**AVIS RELATIF A LA PROTECTION
CONTRE LES EVENTUELS EFFETS NOCIFS ET NUISANCES
PROVOQUES PAR LES RAYONNEMENTS NON IONISANTS
GENERES PAR DES ANTENNES EMETTRICES STATIONNAIRES**

Commune : LEUZE-EN-HAINAUT - Exploitant : ORANGE

Référence exploitant : 300C1_1 / 30790C1_1 / 40790C1_1 / 50790C1_1

Rapport n° 1721 / 2023

Figure 1 : Vue en plan des lieux de séjour et des points de contrôle

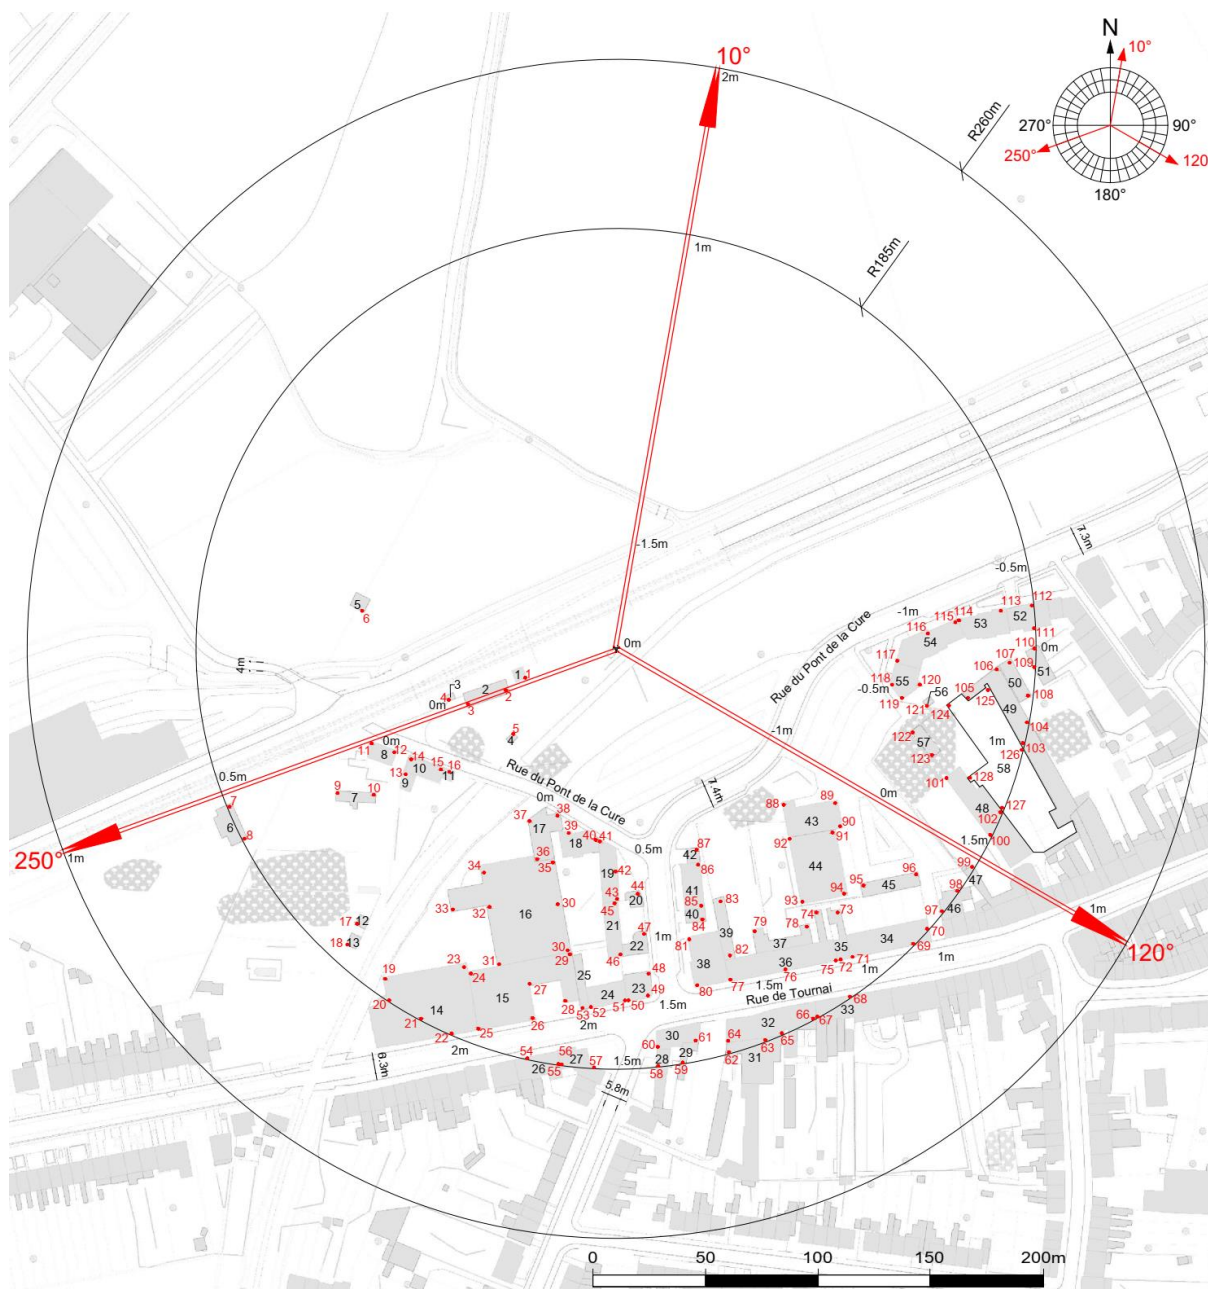
- le numéro du point de contrôle repris sur un des plans de la figure 1;
- le numéro du LS dans lequel se trouve le point de contrôle de la 1^{ère} colonne ;
- l'atténuation d'obstacle prise en compte pour le calcul de l'indice d'exposition dans le LS ;
- le résultat du calcul de l'indice d'exposition.

N° point de contrôle	LS	Atténuation (dB)	Indice d'exposition relatif à la limite par installation IE_i
15	LS10	3,0	0,307
14	LS10	3,0	0,276
12	LS8	3,0	0,254
13	LS9	3,0	0,227
11	LS8	3,0	0,222
88	LS43	3,0	0,213
89	LS43	3,0	0,208
92	LS44	3,0	0,189
16	LS11	3,0	0,182
10	LS7	3,0	0,181
90	LS43	3,0	0,177
91	LS44	3,0	0,177
124	LS58	0,0	0,168
118	LS55	3,0	0,154
119	LS55	3,0	0,148
6	LS5	3,0	0,146
122	LS57	3,0	0,139
9	LS7	3,0	0,138
87	LS42	3,0	0,136
117	LS54	3,0	0,135
86	LS41	3,0	0,133
128	LS58	0,0	0,128
120	LS55	3,0	0,120
121	LS56	3,0	0,118
123	LS57	3,0	0,112
125	LS58	0,0	0,108
34	LS16	3,0	0,106
93	LS44	3,0	0,102
83	LS39	3,0	0,098
94	LS44	3,0	0,094
116	LS54	3,0	0,093
95	LS45	3,0	0,092
4	LS3	3,0	0,091
85	LS41	3,0	0,089
35	LS16	3,0	0,088

En ce qui concerne les antennes de l'installation mentionnées dans le tableau 1, la distance maximale à laquelle la limite pourrait être atteinte, à l'extérieur, est égale à 82,2 m. S'il n'y a pas de LS à une distance inférieure, les antennes respectent forcément la limite d'immission.

Dans le cas des LS situés à l'intérieur des bâtiments, une atténuation d'obstacle est prise en compte et il en résulte que la distance maximale à laquelle la limite pourrait être atteinte se réduit à 58,2 m.

Figure 2 : Vue en plan des installations d'antennes dans un rayon de 300 mètres autour de l'installation faisant l'objet de la demande d'avis

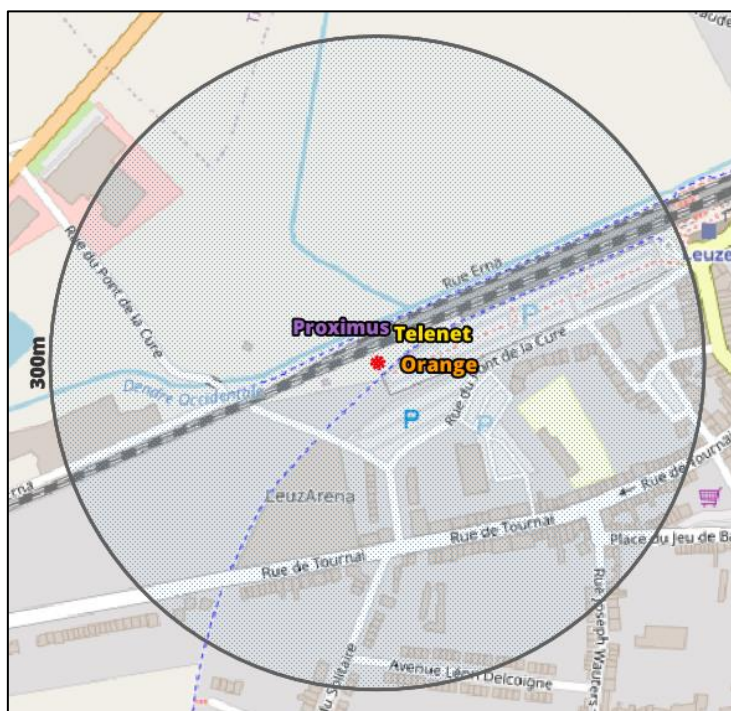
Le plan en projection verticale de la figure 2 indique la localisation des antennes actives éventuelles visées par le décret et situées dans un rayon de 300 mètres autour de l'installation référencée dans le paragraphe 2. Les données de localisation de ces antennes et les avis correspondant sont accessibles via le cadastre en ligne des antennes émettrices stationnaires⁶.

Compte tenu du nombre d'installations localisées dans la figure 2, il apparaît que l'intensité du rayonnement électromagnétique généré, dans les lieux de séjour situés à proximité de l'installation référencée dans le paragraphe 2, par l'ensemble des antennes émettrices stationnaires de l'ensemble des exploitants du même site d'antennes émettrices stationnaires respecte la limite fixée à l'article 4, § 2 du décret.
